서울특별시 강남구공고 제2018-573호

청담·도곡아파트지구 개발기본계획(정비계획) 변경을 위한 재공람·공고

1. 2017.6.9 최종 변경결정된 청담·도곡아파트지구 개발기본계획(정비계획)과 관련하여 역삼동 758번지 일대 주택재건축사업을 위한 정비계획 수립(안)에 대하여 2017년 제22차 서울특별시 도시계획위원회 심의결과 수정가결 된 바, 당초 서울특별시 강남구공고 제 2017-1332호(2017.7.21.)로 주민공람한 사항에 대하여 수정된 정비계획(안)을 토지등 소유자에게 재차 알리고자 『도시 및 주거환경정비법』 제15조 및 동법 시행령 제13조의 규정에 따라 다음과 같이 공고하며, 관계도서를 강남구청 주택사업과 및 역삼2동주민센터에 비치합니다.
2. 본 공람내용에 대하여 구역 내 토지등소유자와 이해관계인은 의견이 있을 경우 공람기간 내에 강남구청(주택사업과 ☎ 3423-6072)에 의견서를 제출할 수 있습니다.

■ 도시계획시설 결정도

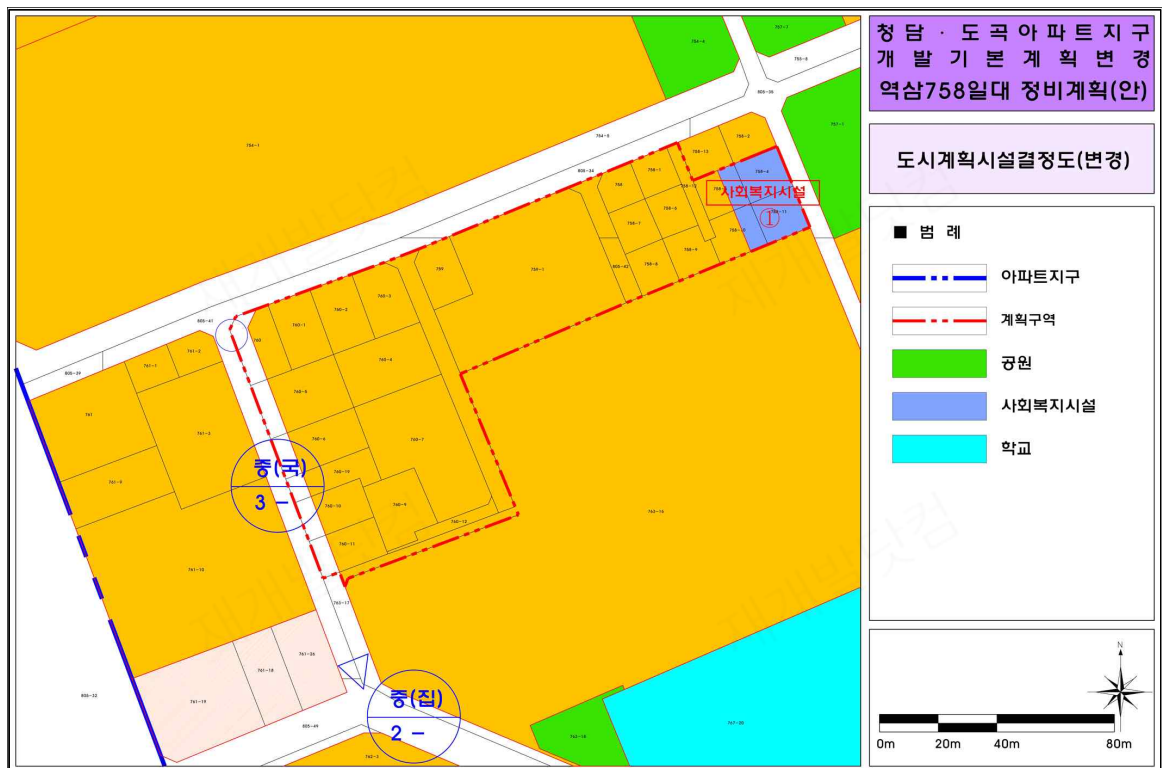
도면 표시번호	변경전 도로명	변경후 도로명	변경내용	변경사유
①	소로3 -	-	•도로 폐지	•효율적 토지이용을 위하여 막힌도로 폐지
②	중로3 -	중로3 -	•폭원 확폭 -6m~12m → 12m	•원활한 교통소통을 위한 교통 개선방안 으로 도로폭원 확대

도면 표시번호	시 설 명	변경 내용	변경 사유
①	사회복지시설	•시설 신설 - 면적 : 0 → 650.0㎡)	•기 소규모로 구성되어 있는 역삼재가복지센터를 확대 이전 등 어르신 복지 증진을 위하여 신설 •건축물 기부채납 - 건축물계획 : 지하1층~지상5층, 연면적 1,800㎡

도면 표시번호	시 설 명	변경 내용	변경 사유
①	사회복지시설	•시설 신설 - 면적 : 0 → 650.0㎡)	•기 소규모로 구성되어 있는 역삼재가복지센터를 확대 이전 등 어르신 복지 증진을 위하여 신설 •건축물 기부채납 - 건축물계획 : 지하1층~지상4층, 연면적 1,500㎡ - 기존 토지 및 건축물은 대토 및 대체

■ 정비계획결정도

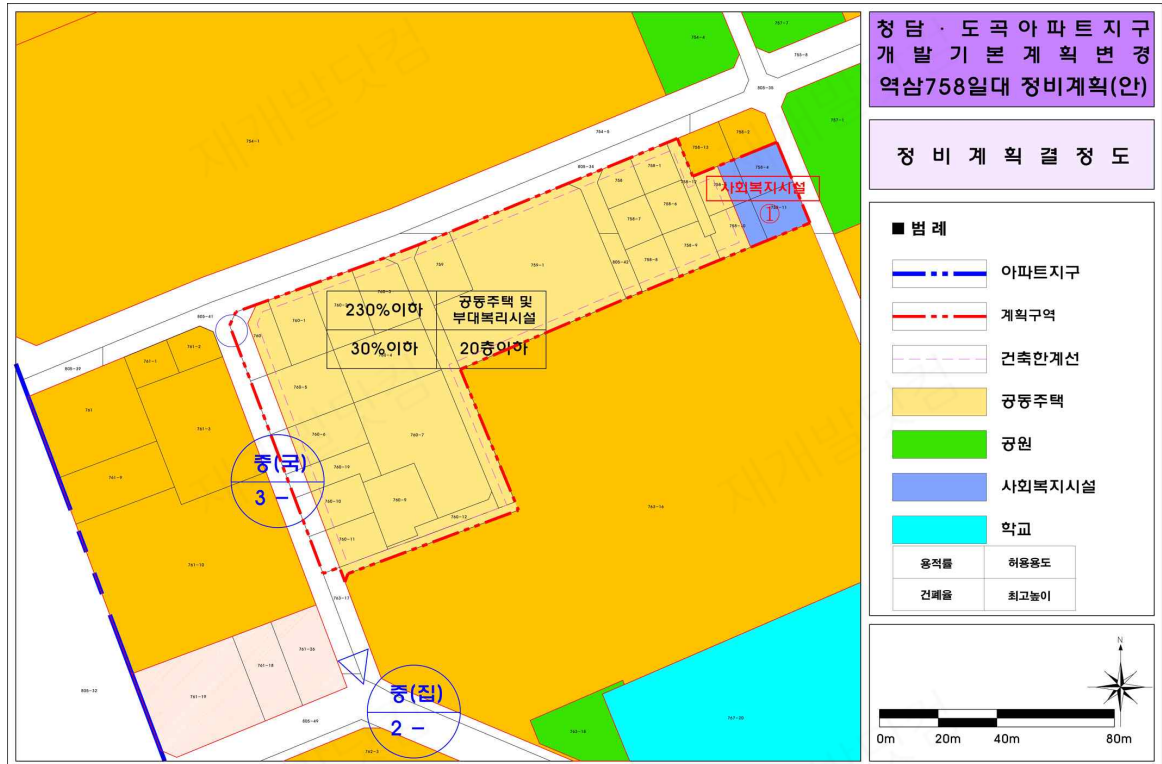
결정 구분	구역구분		획지 구분	위 치	면적(㎡)	건 축 계 획			
	명칭	면적(㎡)				간폐율 (%)	용적률 (%)	층수	허용용도
신설	역삼동 758 계획구역	11,8370	획지1	역삼동 758 일대	10,617.0	30 이하	230 이하	20층 이하	공동주택 및 부대복리시설
			획지2	역삼동 758-4일대	650.0	50이하	200 이하	5층 이하	사회복지시설 및 이와 유사한 용도
주택의 규모 및 규모별 건설비율			구분		세대수	비율(%)		비고	
			계		221	100.0			
			59형		75	33.9		60%이상	
			84형		122	55.2			
			110형		24	10.9			
건축물의 건축선에 관한계획 (건축한계선)			획지1	•대지경계선에서 3m(건축물 주동에 한함)

결정 구분	구역구분		획지 구분	위 치	면적(㎡)	건 축 계 획			
	명칭	면적(㎡)				건폐율 (%)	용적률 (%)	층수	허용용도
신설	역삼동 758 계획구역	11,8370	획지1	역삼동 758 일대	10,617.0	30 이하	243 이하	20층 이하	공동주택 및 부대복리시설
			획지2	역삼동 758-4일대	650.0	50%이하	200 이하	5층 이하	사회복지시설 및 이와 유사한 용도
주택의 규모 및 규모별 건설비율			구분		세대수	비율(%)		비고	
			계		221	100.0			
			59형		75	33.9		60%이상	
			84형		122	55.2			
			110형		24	10.9			
건축물의 건축선에 관한계획 (건축한계선)			획지1	• 대지경계선에서 3m(건축물 주동에 한함)					
			사회복지시설	• 도로경계선에서 1.5m -건축한계선 지정부지는 보도로 조성
